Změnový list

Název a evidenční číslo Stavby: II/335 Stříbrná Skalice, průtah - stavební práce	Číslo SO/PS / / číslo Změny SO/PS: 102/1	Číslo ZBV: 10
Název stavebního objektu/provozního souboru (SO/PS): Chodníky

Změna povrchu chodníků

Měřický náčrt 1

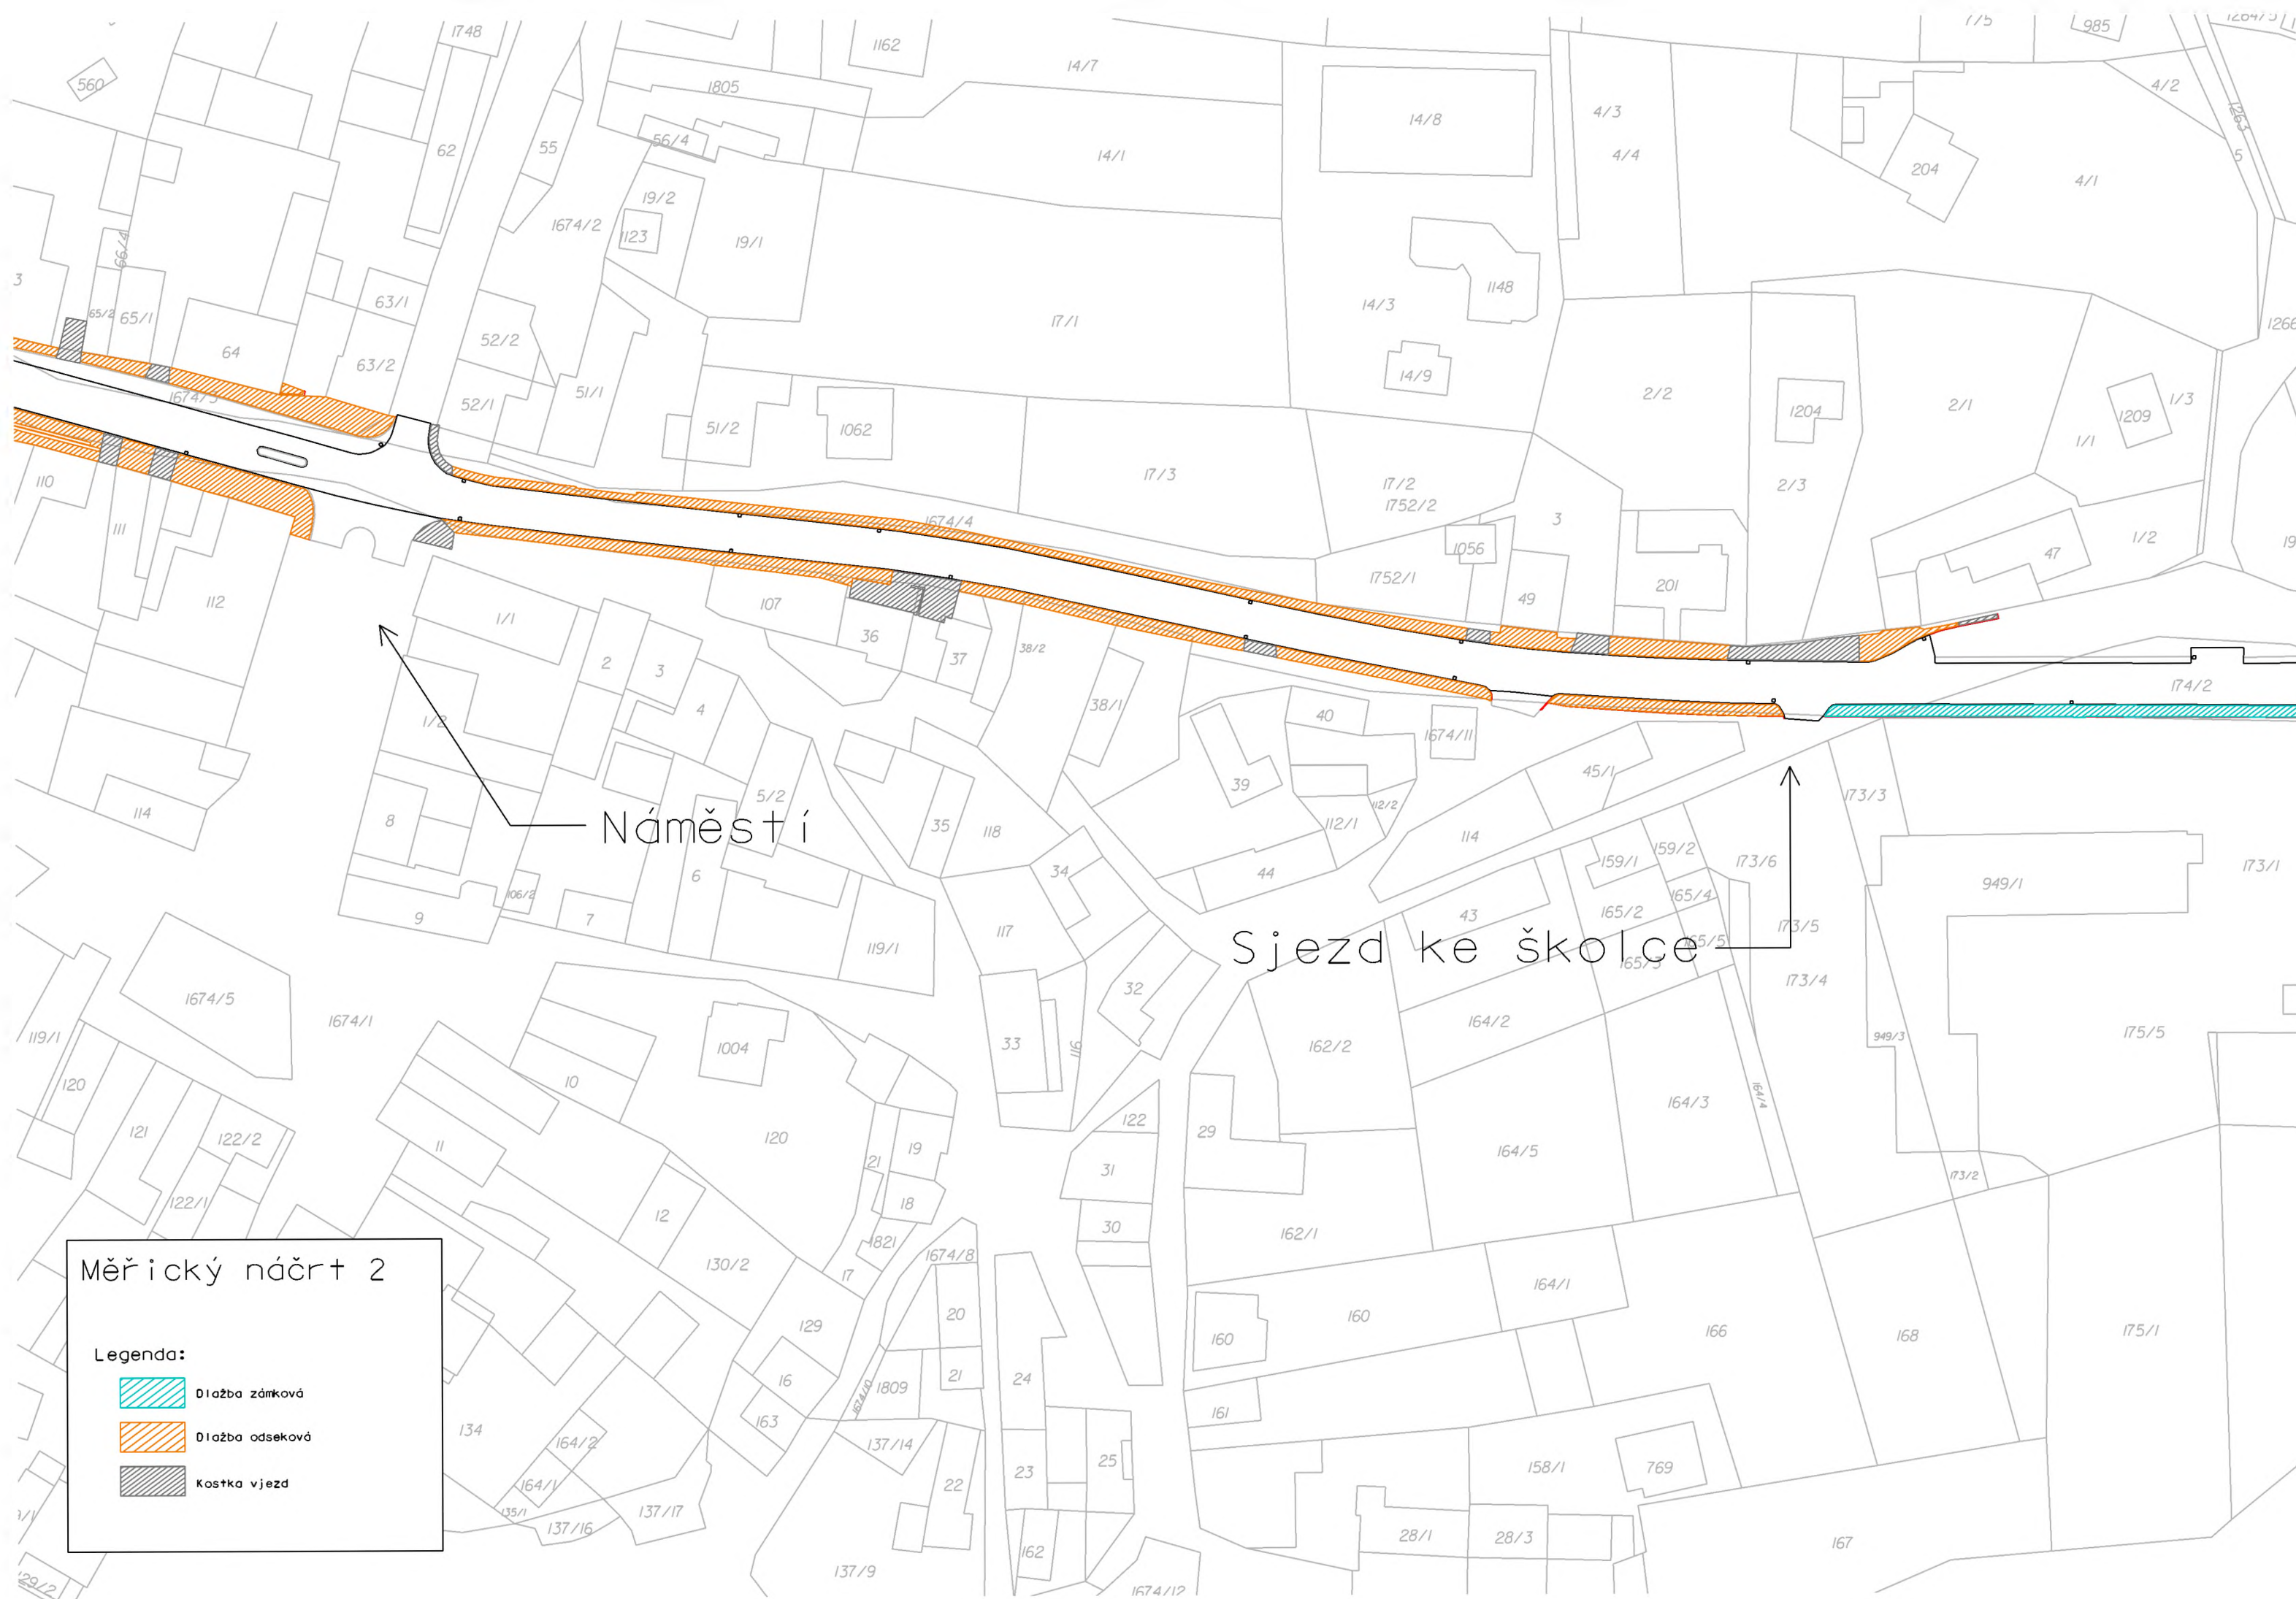
Součástí příloh této ZBV jsou také situační měřičské náčrty rozmístění různých typů dlažby na chodnicích podél hlavní silnice (doklad 09,10) a zápis o předání výsledků geodetických prací (doklad 13).
